Aggiornamento del Piano Stralcio di Bacino
per l'Assetto Idrogeologico (P.A.I.)
(Art. 67 del D.Lgs 3 Aprile 2006, n. 152 e ss.mm.ii)

GEOMORFOLOGIA

RELAZIONE

COMUNE DI AVOLA

Località Pantanello, Lungomare A. Moro (Foto M. Magro)

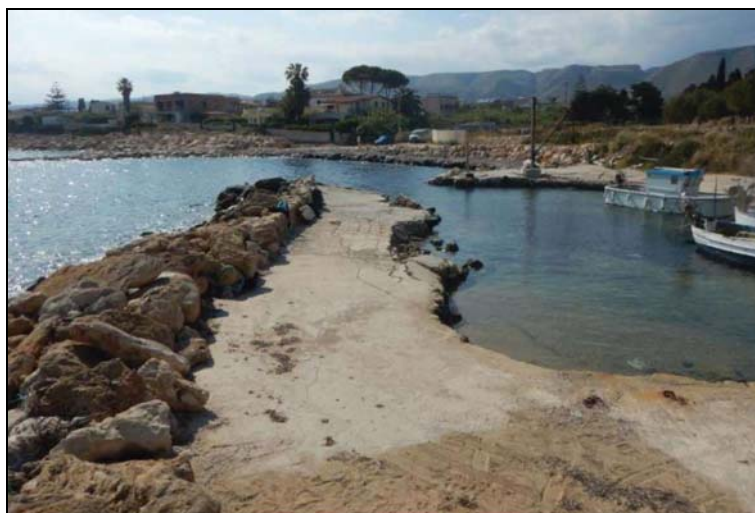
Lungo la costa in località Pantanello, la scarpata che delimita il lungomare era censita come area in dissesto per crolli con codice 088-8AV-014. Il Comune di Avola con la nota prot. n. 26538/2017, acquisita al protocollo del Dipartimento Regionale dell'Ambiente allora competente con n. 39579/2017, ha fatto richiesta di variazione al P.A.I. con il supporto degli elaborati grafici, a firma del dott. geol. Marcello Magro, a corredo della “richiesta di parere di compatibilità geomorfologica per la Concessione Demaniale Marittima relativa alla realizzazione di strutture smontabili su aree demaniali” da parte della Ditta Sessa Liliana. Nella allegata documentazione fotografica si rileva che era stato censito come dissesto, e conseguentemente considerato a pericolosità elevata P3, un tratto di falesia costiera consolidata con la realizzazione di una parete di c.a., mentre nella “Carta delle opere marittime esistenti” del P.A.I. dell'Unità Fisiografica n. 6 lo stesso tratto di costa viene rappresentato con un muro, quello illustrato nella foto.

Pertanto è stato attribuito al tratto di falesia consolidato il codice 088-8AV-014-2, distinto dal codice 088-8AV-014-1 che identifica la restante falesia, già censita come area soggetta a *crolli* con pericolosità *elevata* P3, rischio *molto elevato* R4; quindi si è proceduto alla riclassificazione del tratto di falesia consolidato, ora censito con codice 088-8AV-014-2, come area in *erosione accelerata* in quanto comunque soggetta all'azione dei marosi, ciò determina per questa porzione

dell'area in dissesto un livello di pericolosità *moderato* P1 e conseguente grado di rischio *medio* R2, in quanto ricadente all'interno della delimitazione ISTAT del centro abitato.
